## LuK Service Info

# Part Nr. 228 0132 10 – 280/280mm TGU6

TB1032

Info: New design / Neues Design / Nouvelle conception / Nuevo diseño / Nuovo disegno / Nuovo segno

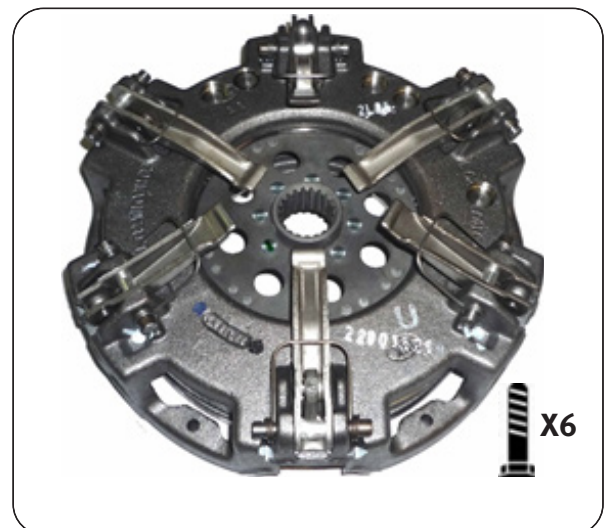
This new design utilises the latest clutch technology, using a vented housing for improved cooling and heat dispersal. Fully interchangeable with existing clutches with no modifications required to vehicle or flywheel. A new fixation bolt set 411 0033 11 6 x M8 x 1,25 x 50mm + Conical washer is supplied with new designs to accommodate the lower housing.
